**Festlegungsprotokoll der nicht öffentlichen Sitzung der Akteursrunde vom 28.10.13**  
**Ort: Pflegewohncentrum Kaulsdorf-Nord, Florastraße 1**

Projekt:  
**NEUBAU NAHVERSORGUNGSZENTRUM**  
**HÖNOWER STR. 74-80, 12623 BERLIN-MAHLSDORF**

REWE Projekt Berlin Mahlsdorf

Zeichnung:  
**ENTWURFSKONZEPT**  
**ANSICHT HÖNOWER STR.**

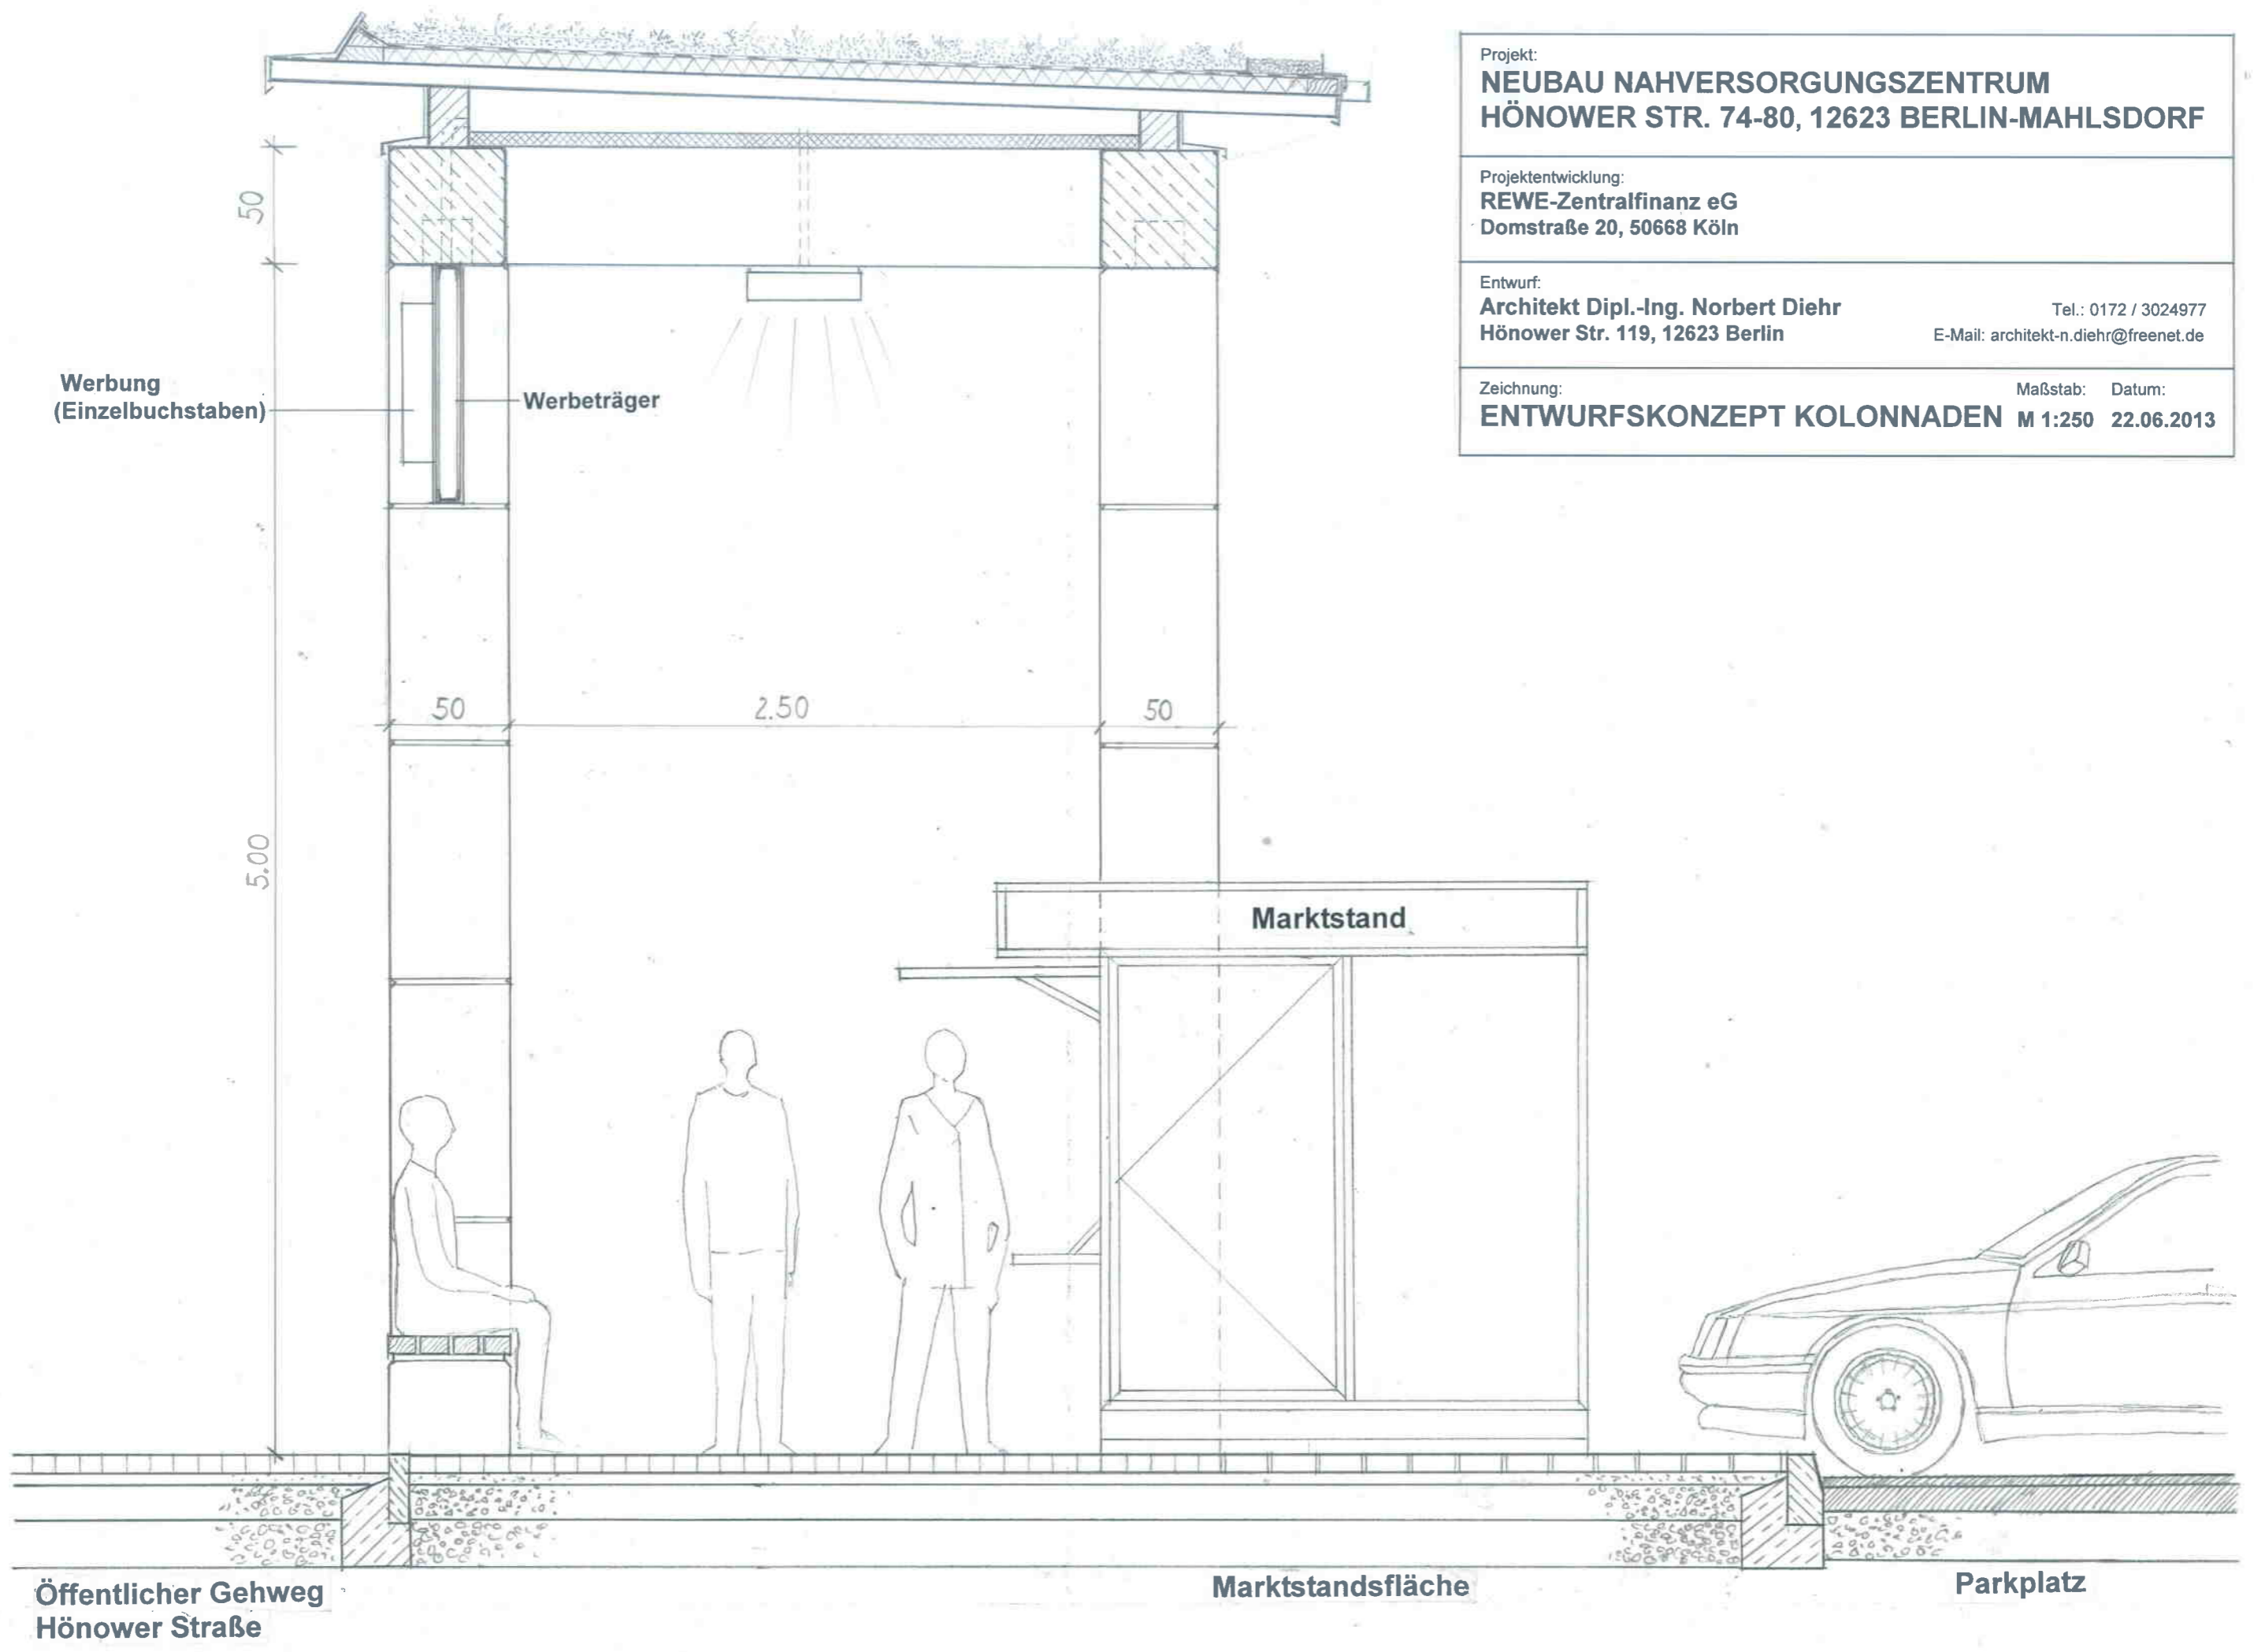
6.	AG REWE	<ul style="list-style-type: none"> <li>- Vorstellung Arkadenkonzept nach Überarbeitung in Abstimmung Herrn Diehr und Herrn Dahlmann (siehe Anlage 2)</li> <li>- Klinker als Alleinstellungsmerkmal des Bahnhofsgebäudes entsprechend Leitbild werden gewährleistet.</li> <li>- In die Arkaden integrierte Sitzflächen vorgesehen, mobile Markstände,</li> <li>- keine separate Toilettenanlage, da Mitnutzung der Kundentoilette im REWE-Markt möglich.</li> <li>- Diskussion des überarbeiteten Anforderungskatalog REWE, dieser wird in der Anlage 3 zur Verfügung gestellt.</li> </ul>	alle Akteure	nächste Sitzung

Die Gestaltung der Kolonnaden soll so erfolgen , dass der ortstypische Charakter einer straßen- begleitenden Bebauung auch im Bereich zwischen dem S Bahnhof Mahlsdorf und der Fritz-Reuter-Straße wieder hergestellt und verstärkt wird. Der gesamte Straßenzug bis hin zum Bahnbereich wird in Form eines geschlossenen Ensembles ausgeführt. Die Baukörperhöhe der Kolonnaden korrespondiert mit dem dahinterliegenden Markt und bildet den Eingangsbereich .

Die Kolonnaden werden möglichst glattflächig mit hochwertig wirkenden Oberflächen gestaltet. Die in direktem Zusammenhang mit den Kolonnaden stehenden Gebäude werden ortsüblich mit Putzfassaden und ggf. Klinkerelementen gestaltet. Das Alleinstellungsmerkmal des denkmalgeschützten S-Bahnhofs Mahlsdorf mit seinen Klinkerfassaden bleibt erhalten. Die Farbgestaltung sollte sich an die im städtebaulichen Leitbild für das OTZ Mahlsdorf beschriebenen ortsüblichen Farben orientieren.
